Prüfbericht für eine Typenprüfung

Prüfnummer: 2370125-21-d Rev. 1

Objekt: **Prüfung der Standsicherheit – Stahlrohrturm**
Windenergieanlage Vestas V117-3.3 / 3.45 MW,
116,5 m Nabenhöhe
Windzone S
Turbulenzkategorie A, Erdbebenzone 3

TURMGEWICHT (MANTELBLECHE UND FLANSCH):
Gewicht Sektion 1 = 80 t
Gewicht Sektion 2 = 75 t
Gewicht Sektion 3 = 70 t
Gewicht Sektion 4 = 53 t
Gewicht obere Sektion = 44 t

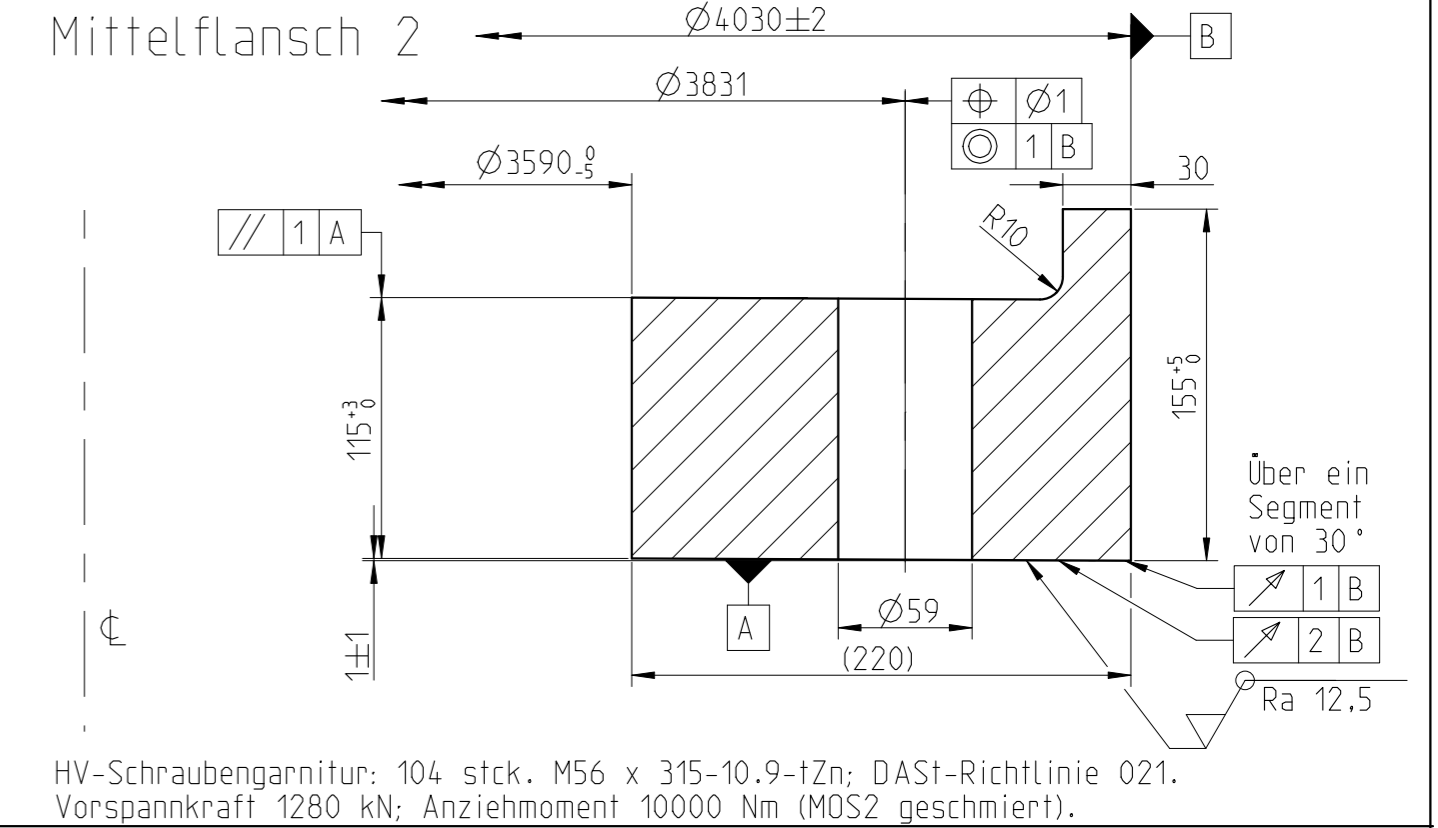
Lage gemäß Zeichnung [2]	Kerbfallkategorie / Anforderung
Zusätzlich an der Turmwand befestigte Teile	
Sektion 1, Blech 1 bis 3 Sektion 5 (obere Sektion), Blech 6 bis 11	KFK 80
Alle anderen Bleche	KFK 90
Bereich Tür	
Innerhalb der gestrichelten Linie um die Türzarge gem. Zeichnung [2]	Keine Anschweißteile erlaubt
Gestrichelter Bereich um die Türzarge gem. Zeichnung [2]	KFK 112 für Rundnähte
Rundnähte (wenn zutreffend auf beiden Seiten des genannten Bleches)	
Sektion 1, alle Nähte Sektion 2, alle Nähte Sektion 3, alle Nähte Sektion 4, alle Nähte Sektion 5 (obere Sektion), Blech 1 bis 6 (unten)	KFK 90
Sektion 5, Blech 6 (oben) bis 11 (unten)	KFK 80
Stumpfnäht zum Turmkopfflansch	KFK 90

Laut [2] kann optional ein Schwingungsdämpfer in den Stahlurm eingebaut werden. Nachweise wurden nur für eine Ausführung ohne Schwingungsdämpfer vorgelegt. Somit ist dieser Bericht für eine Ausführung mit Schwingungsdämpfer nicht gültig.
